OSSERVAZIONI ALLA PROPOSTA DI PIANO DI TUTELA E USO DELLE ACQUE (PTUA-2016) DI CUI ALLA PRESA D'ATTO APPROVATA CON D.G.R. N. 6027 DEL 19 DICEMBRE 2016

La presente nota è stata redatta su incarico dell'Unione Comuni "Catelli Morenici" della provincia di Mantova, allo scopo di formulare alcune osservazioni e richieste di modifica alla proposta di PTUA – 2016, allegata alla D.G.R. n° 6027 del 19 dicembre 2016.

Fig. 1a: Stratigrafie dei pozzi realizzati dal Consorzio Garda Chiese nell'area pedecollinare di Grole di Castiglione delle Stiviere

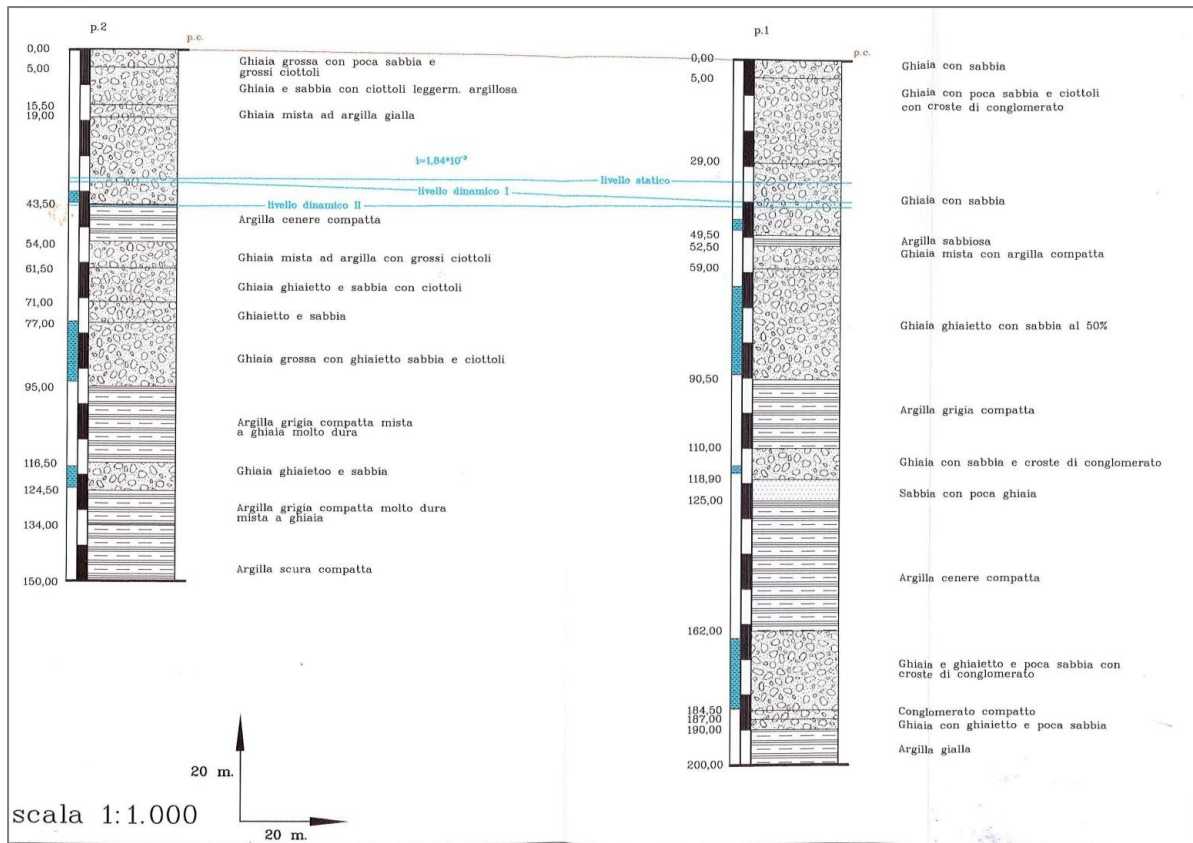
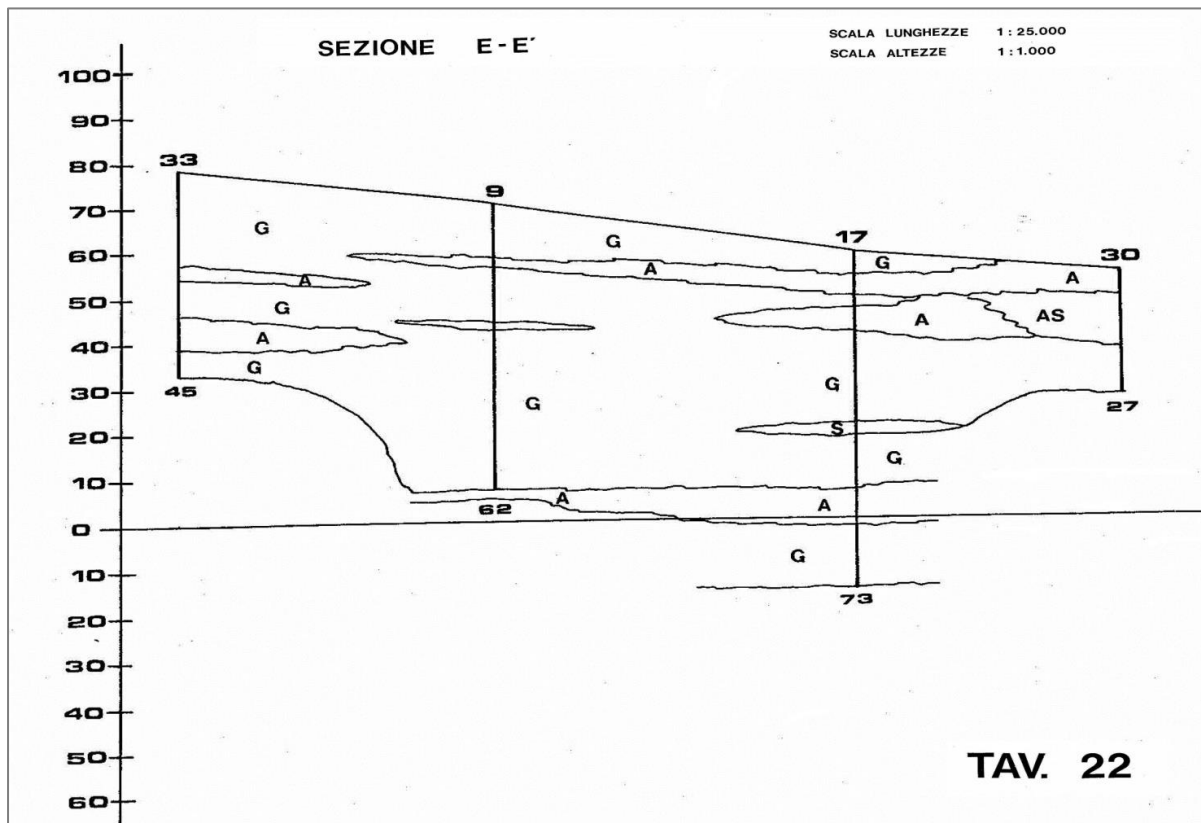
Per comprendere la struttura di questo corpo idrico, nelle Fig. 1a e 1b sono state riportate: a) le stratigrafie di due pozzi realizzati dal Consorzio di Bonifica Garda Chiese, nella zona pedecollinare di Castiglione delle Stiviere, e b) una delle sezioni litostratigrafiche dell'alta pianura mantovana, compresa tra Medole e Guidizzolo, contenute nelle indagini compiute per l'ubicazione dei campi acquiferi del Comune di Guidizzolo.

Dall'esame di questi elementi appare evidente come nei primi 100 m. dell'alta pianura, non sia possibile riconoscere una netta distinzione tra un corpo idrico sotterraneo superficiale e uno intermedio.

La mancanza di una superficie di separazione netta, d'altro canto emerge anche dalla lettura dello stesso PTUA, dove nel § 4.1.2.5 dell'Elaborato 2, relativamente al "Corpo idrico sotterraneo intermedio di Media Pianura Bacino Mella-Oglio-Mincio", si afferma che "*l'acquitardo di separazione tra ISS e ISI, sul lato Est del corpo idrico (ndr. Pianura mantovana), risulta discontinuo e spesso interrotto da depositi grossolani di origine fluvioglaciale (tra i Comuni di Castiglione e di Volta Mantovana)*".

Alla luce di queste considerazioni si chiede, perciò, che il PTUA ridefinisca il modello concettuale delle unità idrogeologiche dell'alta pianura mantovana e dell'Anfiteatro morenico del Garda, al fine di individuare con precisione le aree di ricarica e/o di riserva da sottoporre a tutela.

In linea di massima si ritiene che tale revisione dovrebbe portare all'individuazione di un nuovo "Corpo Idrico Sotterraneo Superficiale dell'Alta Pianura", distinto dal CISS della media pianura.

Figura 2 – Dettaglio dell'area di ricarica individuata dal "PTUA – 2016" nell'alto mantovano

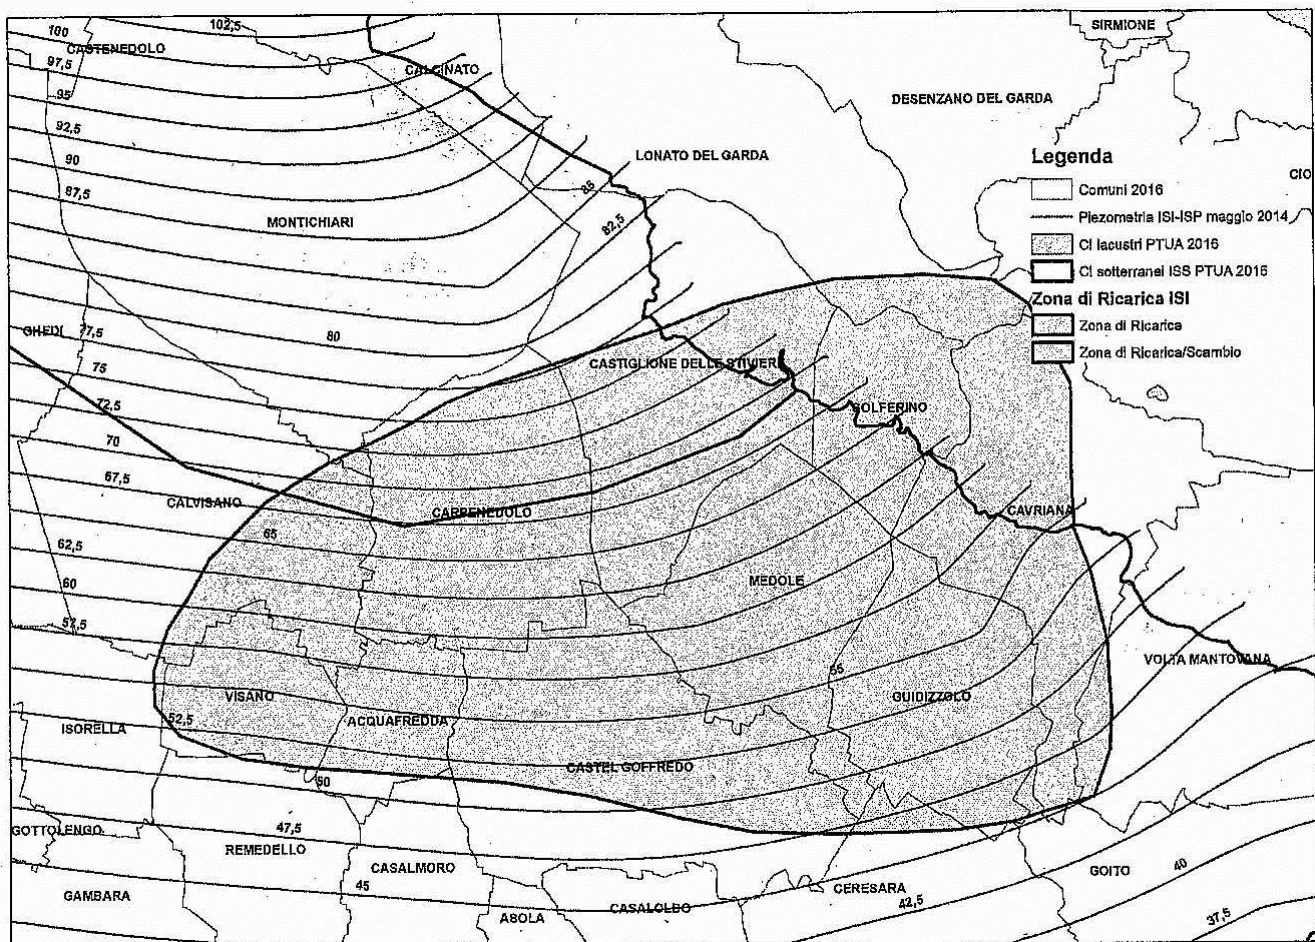
Nel settore dell'alta pianura mantovana, infatti, la proposta di PTUA presentata ha individuato una sola zona di ricarica, per altro di estensione limitata (**Fig. 2**).

Le ragioni che hanno determinato questa scelta non emergono dal documento, ma si ritiene che comunque non possano essere condivise, soprattutto se si considerano le modalità con le quali questa zona è stata perimetrata.

I confini e la superficie dell'area, infatti, non corrispondono a limiti o/a corpi idrogeologici ben precisi, ma sono stati tracciati rielaborando semplicemente le sezioni idrostratigrafiche della Lombardia, contenute nell'all. 08 dello Studio Eupolis 2015.

In mancanza di dati sufficienti per individuare con sufficiente precisione l'area di ricarica, si ritiene perciò che, in via cautelativa, gli estensori del nuovo PTUA. avrebbero dovuto fare riferimento a queste ricerche e, in particolare, avrebbero dovuto tener conto delle scelte operate dal PTUA – 2006, nel quale, coerentemente con la situazione idrogeologica locale, tutta l'alta pianura mantovana era stata considerata come area di ricarica e scambio degli acquiferi.

Poiché a distanza di dieci anni dal primo PTUA non ci sembra siano intervenuti cambiamenti nella geometria dei corpi acquiferi tali da indurre gli estensori del nuovo piano ad un mutamento d'indirizzo così radicale, si chiede, in via di salvaguardia, almeno finché non saranno raccolti dati sufficienti, che nell'alto mantovano la nuova proposta di P.T.U.A 2016 mantenga la stessa perimetrazione delle aree di ricarica e scambio, contenuta nel P.T.U.A. 2006, tutt'ora vigente.

Figura 3: Modalità con cui è stata individuata la zona di riserva nell'alto mantovano

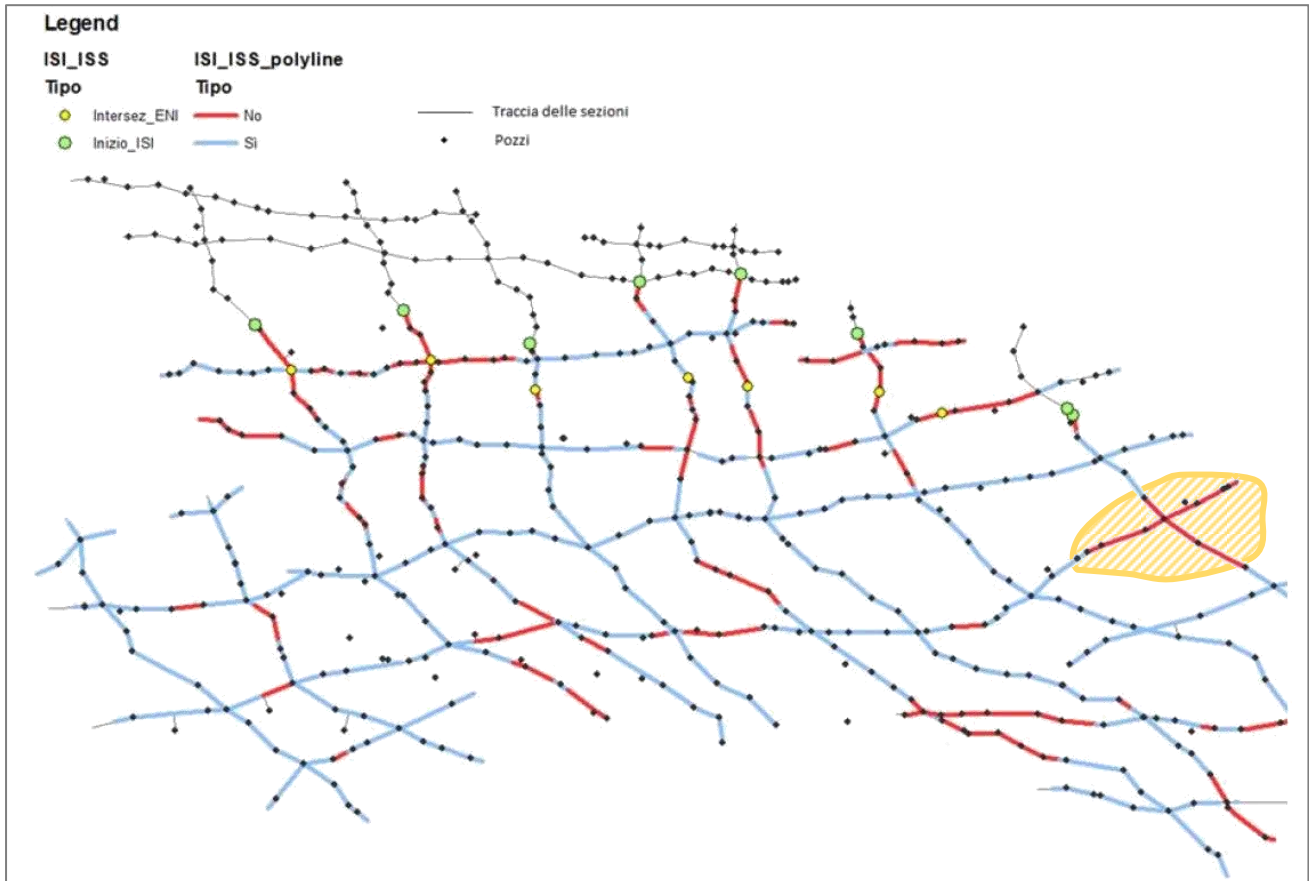
Come si evince dalla sottostante **Fig. 3**, nella quale è rappresentata la Figura 78 dell'All. 2 del PTUA, la procedura seguita è stata quella di individuare su queste sezioni i tratti, segnati in rosso, dove esistono

orizzonti permeabili tra le idrostrutture superficiali (ISS) e quelle intermedie (ISI) e, quindi, di circoscrivere le aree di ricarica congiungendo gli estremi di queste linee.

Si tratta di una metodologia che può forse essere giustificata dal "carattere regionale" dello studio, ma che, almeno per quanto riguarda la porzione settentrionale del mantovano, non ha portato all'individuazione di un'area di ricarica attendibile ed adeguata a tutelare le risorse idriche dell'alta pianura e dell'area collinare dell'Anfiteatro Morenico.

Questa osservazione appare tanto più vera se si considera che, come sembra dalla figura sopra riportata, la zona circoscritta dal P.T.U.A. 2016 è stata perimetrata sulla base delle stratigrafie di solo dieci pozzi, distribuiti in un territorio di circa 300 Km², che va da Calvisano a Cavriana e da Lonato del Garda a Castel Goffredo, e che le sezioni idrostratigrafiche utilizzate non proseguono ad Est di Guidizzolo e a Nord di Solferino, cioè nella porzione nord-orientale della Provincia di Mantova (Monzambano, Ponti sul Mincio, Volta Mantovana, ecc.) dove le caratteristiche del corpo idrico sotterraneo superficiale sono le stesse dell'area di ricarica individuata nel settore occidentale.

L'estensione di quest'area, pertanto, non rispecchia la geometria degli acquiferi descritta nel paragrafo precedente e, soprattutto, appare in contrasto con le valutazioni sulla vulnerabilità idrogeologica del nostro territorio, riportate nei numerosi studi tecnici e scientifici, pubblicati da enti pubblici e istituti di ricerca, quali la Regione, la Provincia, il C.N.R., ecc.
